AJUSTE A LA CARTOGRAFIA

A partir de la consulta realizada con radicado N.201710233410, se realiza el análisis de un tramo de la Quebrada la Presidenta , en el barrio Las Lomas No.2 y cerca de la calle 10 con carrera 30, donde se solicita analizar este trayecto de la quebrada según se ilustra en el mapa 4- Estructura Ecológica Principal, protocolizado en el Acuerdo 48 de 2014 Plan de Ordenamiento Territorial, se argumenta que lo dibujado no corresponde a la realidad del territorio, ya que dicha quebrada atraviesa el lote objeto de consulta por el usuario y en visita se puede apreciar que realmente pasa por el costado sur del predio en mención.

Imágen de la situación actual

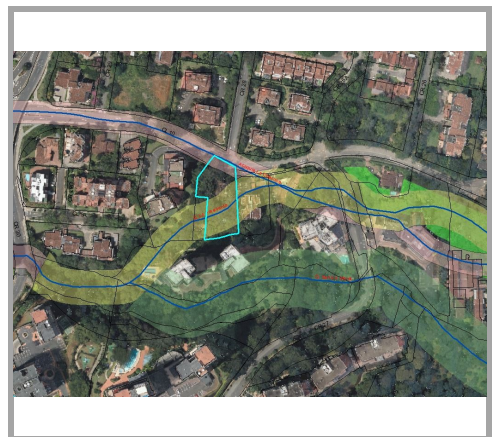
Se procedió a consultar la actualización de la red hídrica elaborada por la Secretaria del Medio Ambiente, en la cual se observa que el alineamiento es similar al que se encuentra en el territorio, además, se consulta el estudio de Evaluación de Puntos Críticos y Retíos a Quebradas elaborado por el Departamento Administrativo de Planeación entre los años 1993 y 1997 donde se observa que el alineamiento corresponde igualmente a lo observado en la visita al predio; lo que da cuenta que la inconsistencia cartográfica descrita, parte de la fuente base para la elaboración de la cartografía oficial del Acuerdo 48 de 2014 de la red hídrica (cartografía red hídrica acuerdo 46 de 2006).

La Secretaria de Medio Ambiente, realiza visita al sitio y emite concepto mediante radicado 201730314847, donde ratifica el concepto emitido por el Departamento Administrativo de Planeación mediante radicado 201730251051.

De acuerdo a las conclusiones del informe técnico emitido por la Secretaría de Medio Ambiente, y al concepto emitido por el Departamento Administrativo de Planeación, se propone ajustar el alineamiento de la Quebrada la Presidenta en el tramo que se ilustra en el gráfico propuesto (aproximadamente entre calle 10 con carrera 30 del barrio Las Lomas No. 2) consecuente con ello ajustar los siguientes mapas protocolizados en el Acuerdo 48 de 2014.

- 2_ Clasificación del suelo.
- 3_ Categorías Suelo Protección Producción y Suburbano.
- 4_ Estructura Ecológica Principal y
- 6_ Amenaza por inundaciones
